Hafnarfirði, 13.01.2014

### Efni: Gangstétt við Hjallahraun, við gatnamót Reykjavíkurvegjar

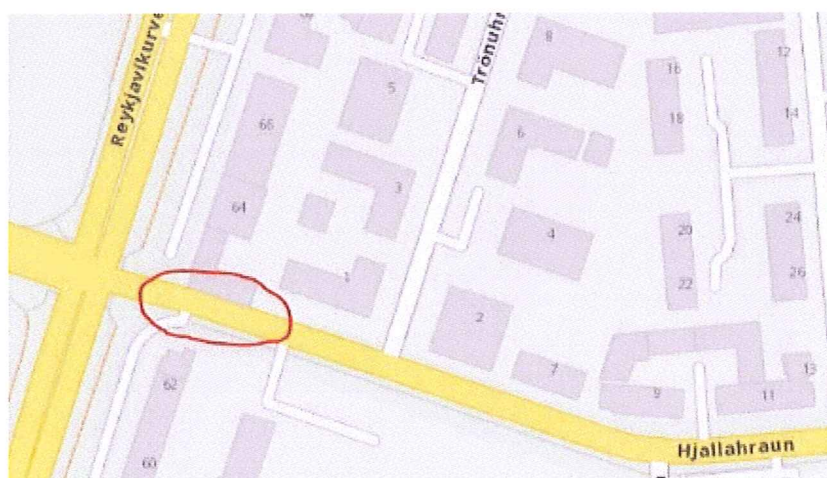
Gangstéttin liggur upp við umferðargötu þar sem hámarkshraði er 60km/klst. Hún er þröng og liggur þétt upp við háan húsvegg. Þegar húsveggnum sleppir þrengist stéttin vegnar fráreinar af Hjallahrauni inn á Reykjavíkurveg þar sem hún eyðist út í akreinina. Götulýsing er staðsett hinum megin við Hjallahraunið.

Myndirnar að neðan eru teknar af google maps og sýnir gangstéttina í júlísól. Í vetrarskammdegi og lélegri færð er ástandið öllu verra. Ítrekað hafa starfsmenn Batterísins upplifað vegfarendur of nálægt akrein með mikinn umferðarhraða, eða að vegfarendur notist við akreinina vegna aðstæðna á gangstétt. Einnig höfum við upplifað erfiðleika eldra fólks, sem og fólks með vagna á gangstéttinni, sérstaklega þegar gangstéttinni sleppir og frárein tekur við. Sjá myndir að neðan.

Við leggjum til að úrbætur verði gerðar á gangstéttinni áður en skaði hlýst af. Til dæmis að breikka gangstétt og afmarka hana frekar frá akrein auk þess að lækka umferðarhraða í Hjallahrauninu. Sé ekki skipulagsvilji til að hafa gangstétt þarna þarf að stuðla að því að gangandi nýti sér þá gangstétt sem er hinum megin við Hjallahraunið og gera þeim svo kleift að komast svo aftur yfir eigi þeir erindi þangað.
